II/360 Velké Meziříčí - JV obchvat 1. část		DSP
OBJEDNATEL: Kraj Vysočina Žižkova 57 587 33 Jihlava		
PROJEKTANT: SPOLEČNOST "SHP + SHB - Velké Meziříčí" HLAVNÍ INŽENÝR PROJEKTU: Ing. Zbyněk Lazar		VEDOUcí SPOLEČNÍK SPOLEČNOSTI:  Stráský, Hustý a partneři s.r.o. Bohunická 50 619 00 Brno

VEDOUcí PROJEKTANT	Ing. Martina Adamcová		PROJEKTANT OBJEKTU:	
VYPRACOVAL				SHP SK s.r.o. Mlýnské luhy 17394/64, 821 05 Bratislava
KONTROLOVAL	Ing. Pavel Svoboda			
KRAJ:	VYSOČINA	DATUM	11/2023	
INVESTOR (OBJEDNATEL):	KRAJ VYSOČINA	FORMÁT		
NÁZEV OBJEKTU: E - DOKLADY			MĚŘÍTKO	
			ÚČEL	DSP
			Č. ZAKÁZKY	20087DZS
			ARCHIVNÍ Č.	
NÁZEV VÝKRESU:	E.2 ZÁZNAMY Z JEDNÁNÍ		ČÍS. SOUPRAVY	ČÍS. VÝKRESU E.2

Záznam z pracovního online jednání ze dne 11.1.2020

SO 303 - Přeložka vodovodu DN 350 v km 1,660 – 2,040

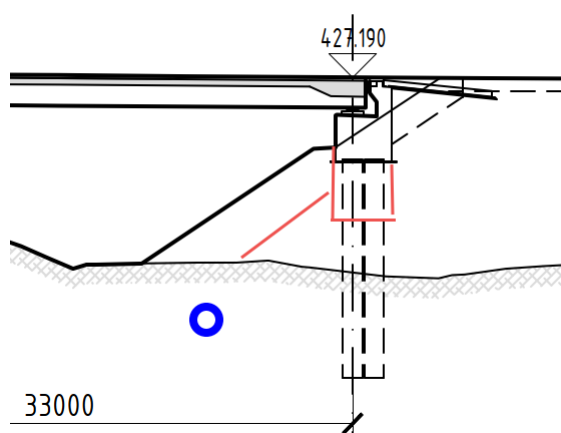
Přeložka navazuje na zrealizovanou přeložku vodovodu na pozemku společnosti KBB. V rámci úpravy skladovací plochy KBB došlo k realizaci přeložky na v tomto areálu. Konec zrealizované přeložky je v prostoru stávajících garáží. Zde dojde ke kolizi se zrealizovaným násypem a opěrou mostu 201. Pro navázání na zrealizovanou přeložku SO 303 bude nutné zmenšit kužel mostu 201 a zvýšit opěru číslo 6 tak, aby se vytvořil v posledním poli dostatečný prostor pro vedení trasy vodovodu:

Nutno změnit SO 201 (zvednout opěru, prodloužit křídla) tak , aby mimo ochranné pásmo vodovodu nebyl realizován násyp 101 a kužel mostu 201.

SO 304 - Přeložka vodovodu DN 250 v km 2,070

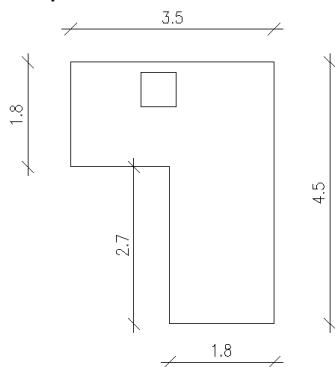
Byla provedena prohlídka armaturní šachty na levém břehu potoka. Šachta má tvar „L“ podzemní rozměry:

Výška stropu 1,9 -2,1m. Strop je cca 0,6m pod terénem.
